2023年7月21日
アドバンテック株式会社

産業用サーバ向け2UシャーシHPC-7242MB-00XE 終息のお知らせ

Front View

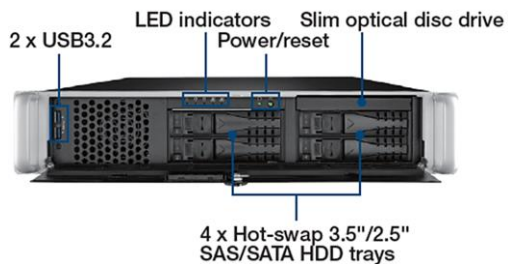
- 工場内に液体塗装と粉体塗装を導入し、表面処理コストを削減。
- 放熱効率を高めるため、構造設計を更新。
- ファンの位置を変更し、アドオンカードに近づけることで、熱性能を向上させ（下記の新しいHPC-7242の図面をご参照ください）、以前のアドオンカードの過熱問題を解決しました。フロントドアのファンを削除。
- SAB-2000はDCファンのみのサポートのため非搭載となります。現在システムファンはPWMファンに変更され、すべてのASMBサーバマザーボードのBIOSはSmart FANコントロールとPWMファンをサポートしています。ASMB BIOSのファン速度制御はCPU温度に連動しています。またBIOS設定を変更することで他の重要なコンポーネントの温度も監視が可能です。
